**Avis délibéré de la mission régionale d'autorité environnementale
sur le parc photovoltaïque au sol porté par la société Énoé, sur la
commune de Chalamont (01)**

Avis n° 2025-ARA-AP-1894

Avis délibéré le 8 juillet 2025

Illustration 2: Plan de masse du projet. Source : Dossier

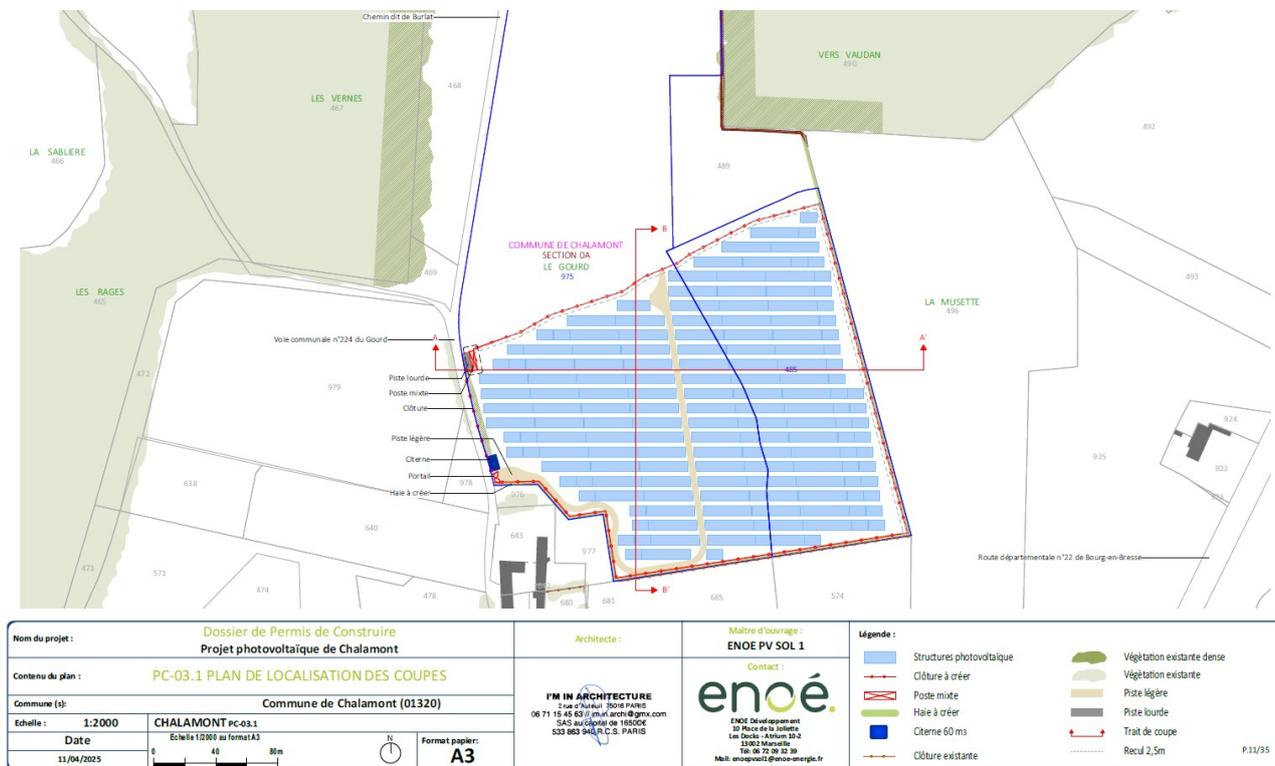
Le raccordement de la centrale photovoltaïque au réseau électrique national n'est pas décrit précisément, ni les travaux éventuels concernant le poste source. Ses incidences environnementales ne font pas l'objet d'une analyse approfondie. Faisant partie du projet, ses caractéristiques et son tracé doivent être présentés et ses incidences évaluées de manière précise, ainsi que tout éventuel renforcement de poste de transformation et de lignes haute tension, même s'ils relèvent d'une autre maîtrise d'ouvrage et d'un calendrier différent. Ce n'est pas le cas dans le dossier fourni qui doit l'inclure dès ce stade.

L'Autorité environnementale recommande de décrire précisément et d'inclure explicitement dans le périmètre du projet et donc de l'étude d'impact, le raccordement au réseau électrique, fonctionnellement lié au parc photovoltaïque, et les éventuels nécessaires renforcements du réseau électrique national associés et de présenter les mesures prises pour les éviter, les réduire et si besoin les compenser.
